Keuringsverslag van een elektrische laagspanning- en zeer lage spanningsinstallatie

NIET CONFORM

Straatnaam Klein Lepelstraat
Huisnummer 13
Busnummer 1R
Postcode 2940
Gemeente STABROEK
Land België

Controlebezoek van een oude huishoudelijke elektrische installatie van een wooneenheid bij verkoop op vraag van de verkoper volgens (KB 08/09/2019) - AREI Boek 1- 8.4.2, en 8.2.1, en 4.2.4.3.

Afbeelding schakel- en verdeelbord:

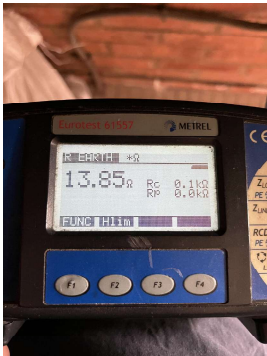
- I5.01 De aanduiding van de stroomkringen en/of apparatuur, aansluitklemmen, enz dient aangebracht of vervuld te worden. (Boek 1 Onderafdeling 3.1.3.1, en 3.1.3.3.A, en 5.1.6.1)

- I5.03 Het verdeelbord is niet makkelijk toegankelijk. (Boek 1 Onderafdeling 5.3.5.1.C.)
- I5.14 De nominale spanning dient duidelijk vermeld te worden op een oordeelkundig gekozen plaats. (Boek 1 Onderafdeling 3.1.3.3.)

- I6.03 De nominale stroomsterkte van de algemene en/of bijkomende differentieel-schakelaar dient aangepast te zijn aan de overstroombeveiliging. (Boek 1 Afdeling 4.4.1.)

- I7.01 De smeltzekeringhouders of houders van kleine vermogensschakelaars met pennen met een sectie kleiner dan 10mm² zijn niet voorzien van kalibreerelementen. (Boek 1 Onderafdeling 5.3.5.5.A.)

- I7.04 Niet alle stroombanen zijn beveiligd tegen overstroom. (Boek 1 Afdeling 4.4.1.)
- N12 De elektrische installatie was niet volledig toegankelijk, wij hadden geen toegang tot volgende lokalen:
